Product change notification

DRW

Neues
Kontakt-
material

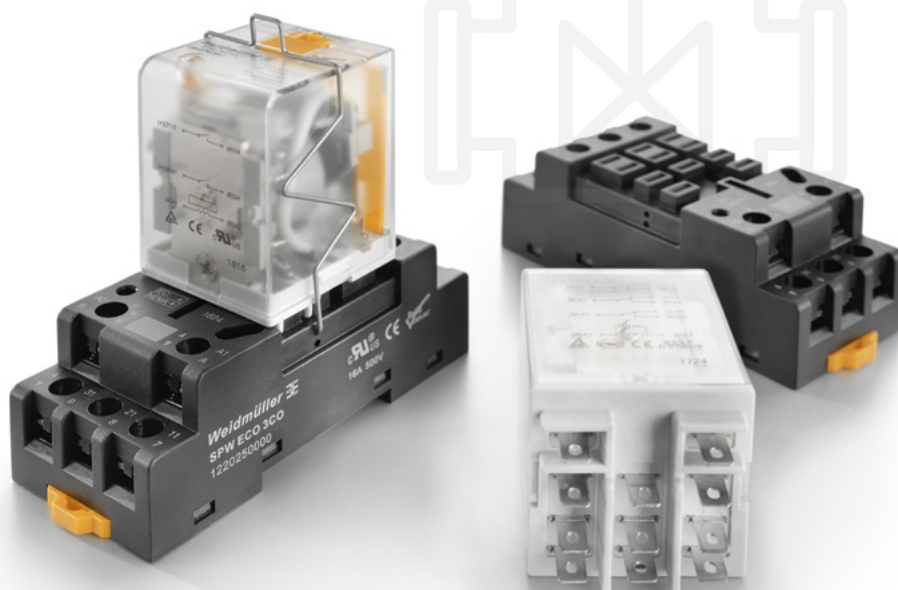
Dieser Artikel verwendet eine in Anhang III der RoHS 2011/65/EU Richtlinie benannte Ausnahme „8b - Cadmium und Cadmiumverbindungen in elektrischen Kontakten“, die je nach Produktkategorie nur noch bis zum 21.07.2021 gültig sein könnte. Bitte prüfen sie ob sie diesen Artikel je nach Ort des Inverkehrbringens und der betroffenen Produktkategorie verwenden können.

Die industriellen Leistungsrelais unserer D-SERIES DRW haben eine Breite von 39 mm und verfügen über verschleißfeste Kontaktmaterialien. Die Produktqualität bleibt mit dem neue Kontaktmaterial AgSnO2 erhalten.
